園池の整備範囲について

資料3-2

■前回部会(令和7年度第2回2025.11.14)での指摘事項

■整備範囲の検討

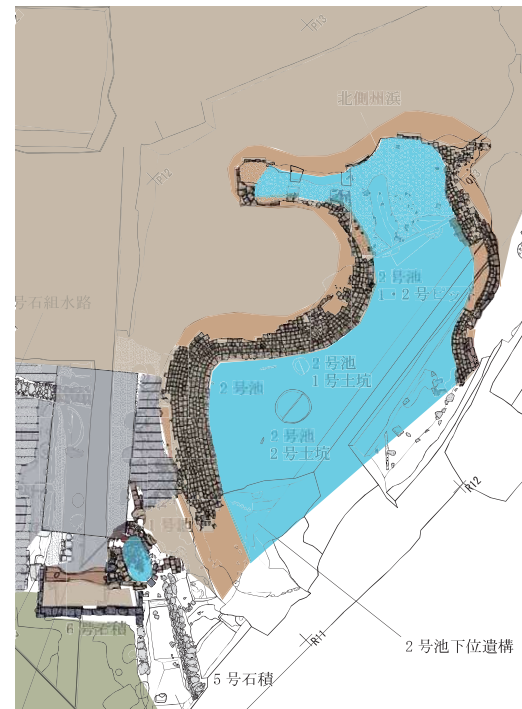
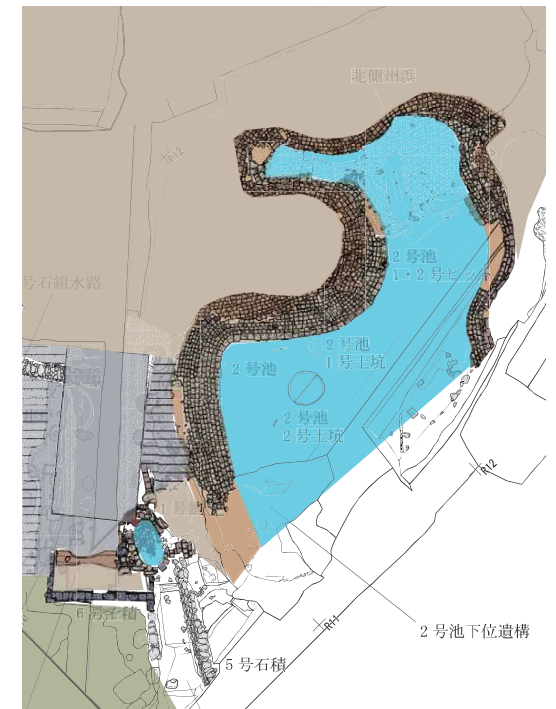
- ・失われている範囲をどのように整備するか。

⇒遺構が確認されている範囲も再現となるため統一的に作成するか。

⇒3Dデータを使って再現することは可能だが、抜き穴のみの再現でない範囲は、色・形状等の寸法を細かく指示する必要がある。

A案:「復元範囲」のみ整備する。

- ・失われている箇所があるため、見学者が違和感を感じる可能性がある。
- ・張芝範囲の草刈りが技術的に難しい(丁寧な管理が必要)。

B案:「復元範囲」「想定範囲」を整備する。

- ・想定範囲をどのように表現するかが課題である。
- ・復元範囲と同一の整備をした場合に、遺構で確認された範囲について誤解を招く可能性がある。

■整備範囲の検討

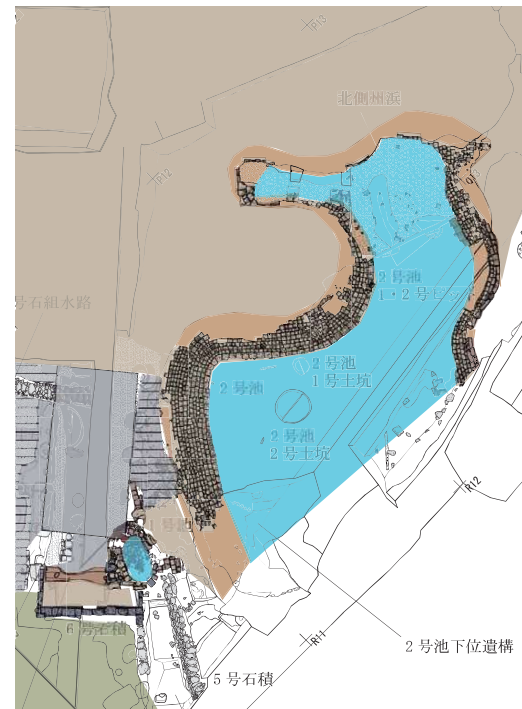
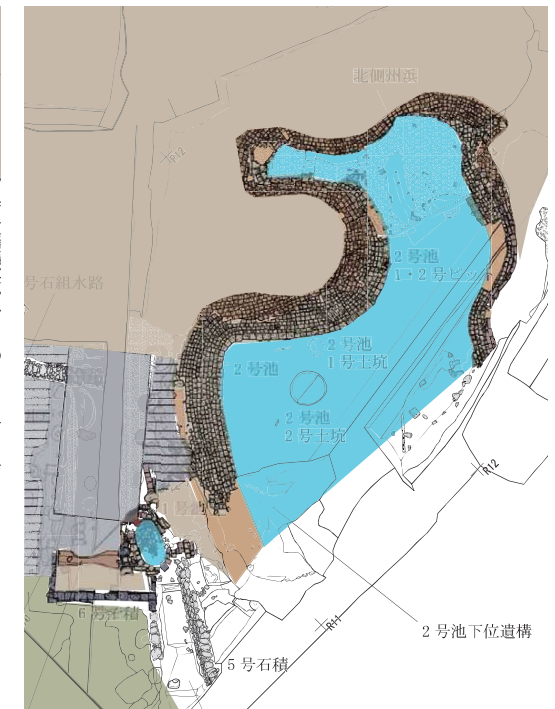
- ・失われている範囲をどのように整備するか。

⇒遺構が確認されている範囲も再現となるため統一的に作成するか。

⇒3Dデータを使って再現することは可能だが、抜き穴のみの再現でない範囲は、色・形状等の寸法を細かく指示する必要がある。

A案：「復元範囲」のみ整備する。

- ・失われている箇所があるため、見学者が違和感を感じる可能性がある。
- ・張芝範囲の草刈りが技術的に難しい (丁寧な管理が必要)。

B案：「復元範囲」「想定範囲」を整備する。

- ・想定範囲をどのように表現するかが課題である。
- ・復元範囲と同一の整備をした場合に、遺構で確認された範囲について誤解を招く可能性がある。

かわらけ廃棄土坑の表現方法

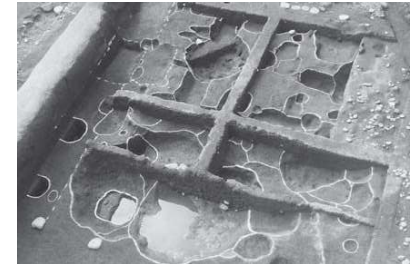
- ・範囲が不明確である。
⇒ 3D データを使って再現することは可能だが、レプリカを作成するための寸法（面積・高さ関係）が決まっていないと設置方法の選定・金額算出が難しいとメーカーから意見をもらっている。

- ・GRC・FRP 等を用いてレプリカで立体的に整備をする。

①案：第1回部会での議論を整理した案

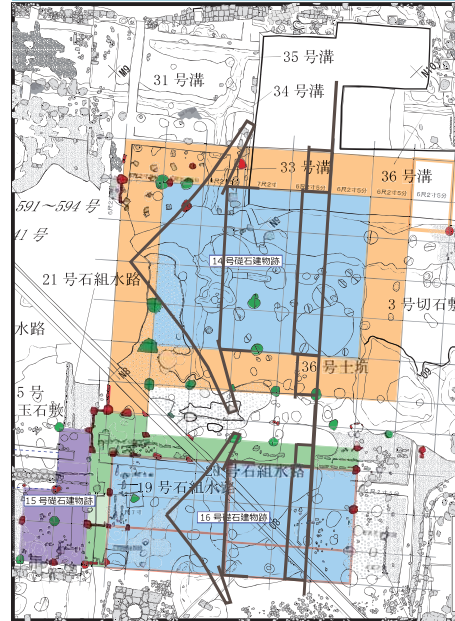
- ・第1回部会での議論を踏まえ、再検討を行った。
- ・南北方向は6尺2寸5分にこだわらず、4尺7寸で収めた。

・軒の出は任意となるが、1m程度必要と考えた場合、断面図（図面茶色ライン）を用いて立体的に検討すると屋根がぶつかってしまう。

②案：再検討案

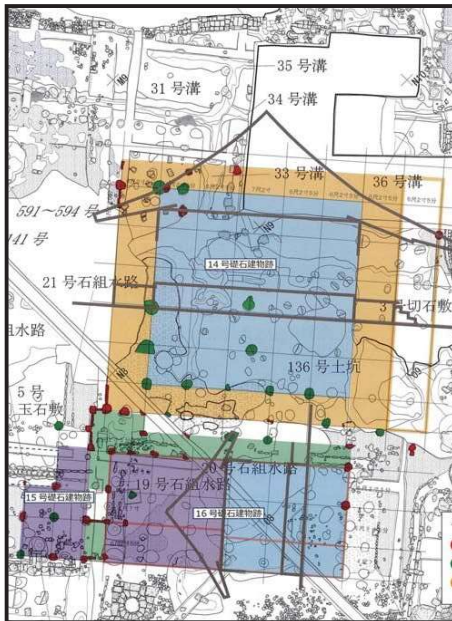
- ・屋根の形状は入母屋ではなく、切妻造とした。軒が正面と背面のみ（東西方向）となることから、屋根形状も収められると考えた。
- ・底は南北方向を4尺7寸で収めた。

- ・屋根がぶつかないとしても、14号礎石建物と16号礎石建物の間に隙間が残る、中庭としては狭い。
- ・庭園側に底を設けるかどうか。

⑤案：第2回部会での議論を整理した案

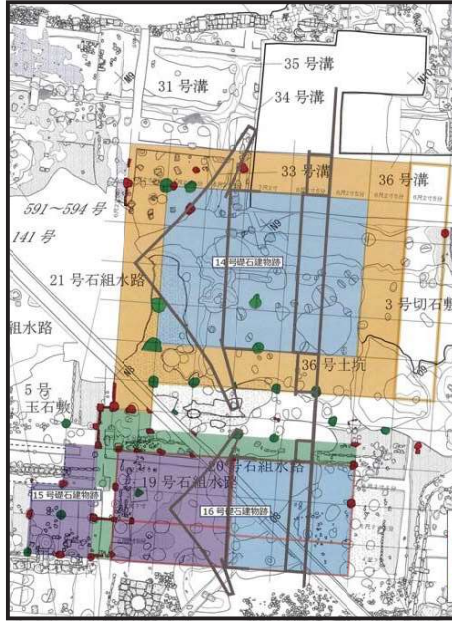
- ・14号礎石建物の底は6尺2寸5分で統一した。
- ・通廊で確認されている抜き取り穴を根拠として、想定できる範囲に留めた。

- ・14号礎石建物は1尺2寸間を基準とした場合に柱間のバランスが取れなくなる。
